*Ministero dell' Ambiente e della Sicurezza Energetica*

**Parere n. 748 del 29 maggio 2023**

<b>Progetto:</b>	<p style="text-align: center;"><i>Verifica di ottemperanza</i></p> <p><b>Realizzazione della nuova diga foranea del porto di Genova – ambito bacino di Sampierdarena (P. 3062). Decreto VIA n. Decreto del Ministero della Transizione Ecologica di concerto con il Ministero della Cultura n. 45 del 05/05/2022. Verifica di ottemperanza condizioni ambientali A) 1, 2, 3, 4, 5– Fase ante operam.</b></p> <p style="text-align: center;"><b>ID_VIP 9624</b></p>
<b>Proponente:</b>	<p style="text-align: center;"><b>Autorità di Sistema Portuale del Mar Ligure Occidentale</b></p>

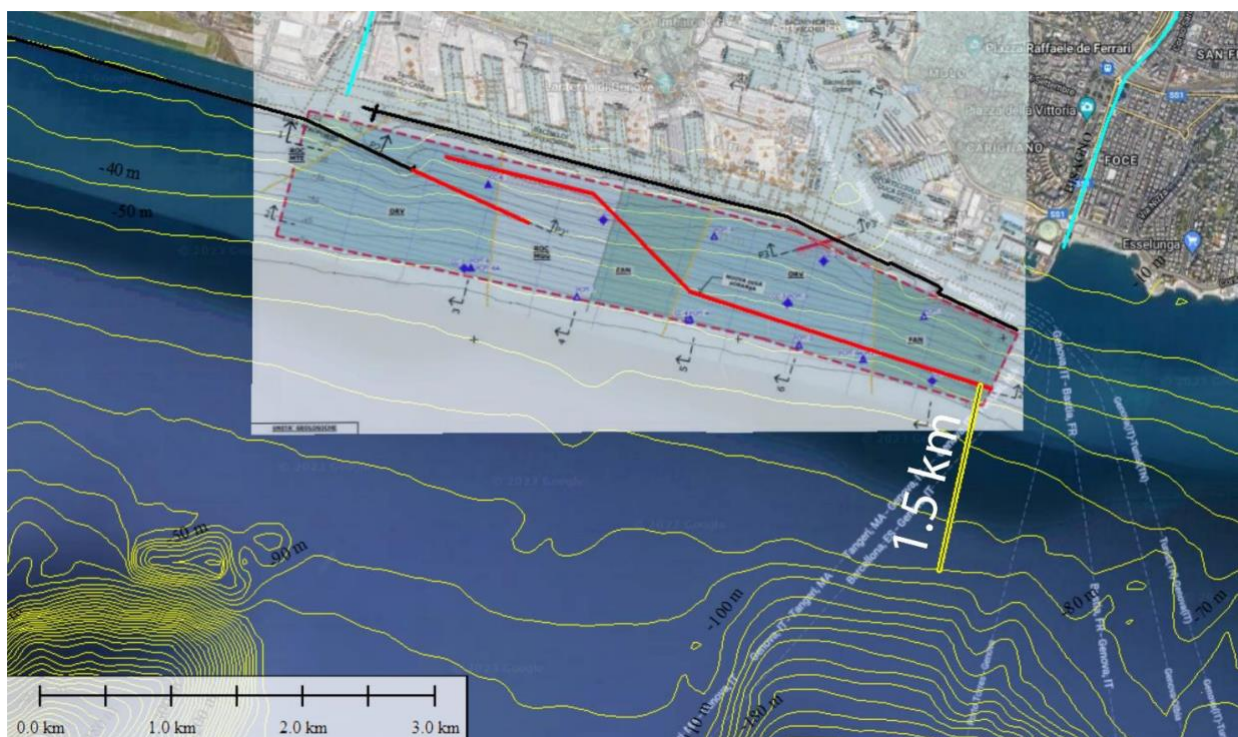
La distanza di 4 km tra la posizione del ciglio della testata del canyon di Bisagno e l'area interessata dalla nuova diga foranea, indicata nel Piano di monitoraggio ambientale morfo-batimetrico e sismico, risulta significativamente superiore a quella misurata sulla batimetria consultabile sul portale *EMODnet bathymetry* (circa 1.5 km; <https://emodnet.ec>), attualmente indicata nel *database* con date riferite al 1978 e 1989. Sebbene l'accuratezza dei dati EMODnet necessiti di verifiche per mancanza d'informazione sull'unione dei differenti *dataset* batimetrici utilizzati, appare evidente che il ciglio delle testate dei canyon risulta più vicino alla costa e di conseguenza all'infrastruttura in corso di progettazione (Fig. 1: elaborazione CNR IGAG), rispetto a quanto affermato nel Piano di monitoraggio ambientale morfo-batimetrico e sismico. Si fa inoltre presente che la mancanza di una copertura di dati batimetrici *multibeam* recenti, ad alta risoluzione, non consente di ubicare con precisione le testate dei canyon e di rilevare la possibile presenza di lineamenti morfologici indicativi di processi erosivo-deposizionali in atto, quali forme di fondo originate da correnti (e.g., *megaripple*, *sand waves* e più in generale *bedforms*) e da flussi torbiditici (e.g., *cyclic steps*, *gullies*), lineamenti legati a deformazione dei sedimenti superficiali (e.g., *creep*), instabilità gravitativa (e.g., cigli di frana, fratture di trazione e depositi di frana), migrazione di fluidi (e.g., *pockmarks*).

Fig. 2 CNR IGAG. Aree di monitoraggio indicate nel Piano di monitoraggio ambientale morfo-batimetrico e sismico (rettangoli rossi) e area di monitoraggio proposta in questa nota (poligono giallo).

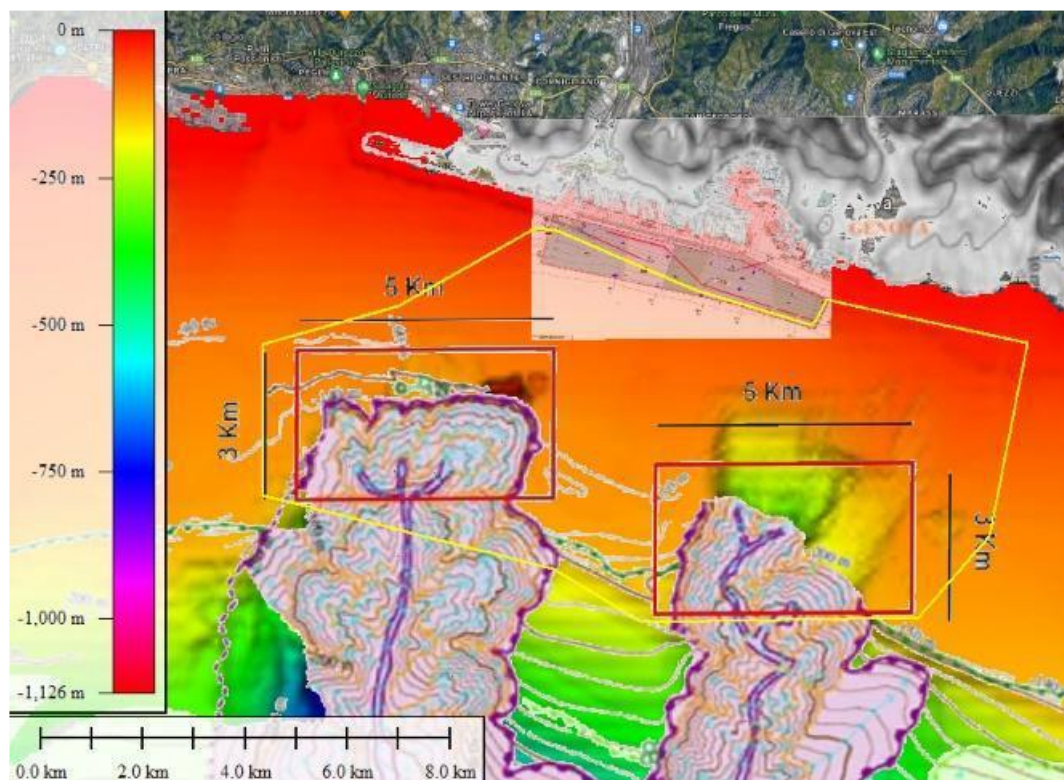
Ne consegue che le due aree proposte nel Piano di monitoraggio ambientale morfo-batimetrico e sismico consentirebbero di monitorare solo una limitata parte delle testate, escludendo proprio la porzione di fondale ubicata tra la futura opera e le testate dei *canyon* (vedi Fig. 2: elaborazione CNR IGAG).

È quindi imprescindibile l'esecuzione di un rilievo al tempo T0 di accuratezza e precisione adeguate, esteso a tutta l'area compresa tra l'infrastruttura e le testate dei *canyon* (vedi proposta in Fig. 2), in modo da acquisire le necessarie conoscenze sulle morfo-strutture attuali e valutare la presenza di eventuali processi che possano influenzare, direttamente o indirettamente, la stabilità delle testate e delle aree di piattaforma retrostanti (vedi sezione "Rilievo al tempo T0 e frequenza del rilievo morfobatimetrico").

Area d'indagine: si raccomanda l'area indicata in Fig. 2 (poligono giallo). L'area potrà essere modificata ed eventualmente ridotta in base ai risultati del rilievo condotto al tempo T0.

Frequenza dei rilievi: sulla base di quanto sopra esposto, in considerazione della mancanza di dati sulla dinamica dei *canyon* e della rilevanza dell'opera, la frequenza di 1 rilievo MBES ogni 10 anni risulta inadeguata per il monitoraggio morfologico dei fondali. Le testate dei *canyon* possono infatti evolvere in tempi rapidi (in alcuni casi con variazioni sub-annuali/stagionali) e/o in risposta a eventi estremi, in particolare in aree situate su piattaforme continentali strette ed acclivi. Si raccomanda quindi l'incremento della frequenza a 1 rilievo MBES (specifica "a" del rilievo al tempo T0) ogni anno durante le fasi di realizzazione dell'opera e fino ai primi 10 anni di esercizio. L'estensione del monitoraggio con frequenza annuale ai primi 10 anni di esercizio è motivata dalla necessità di verificare gli effetti dell'opera sull'evoluzione morfologica dei fondali.
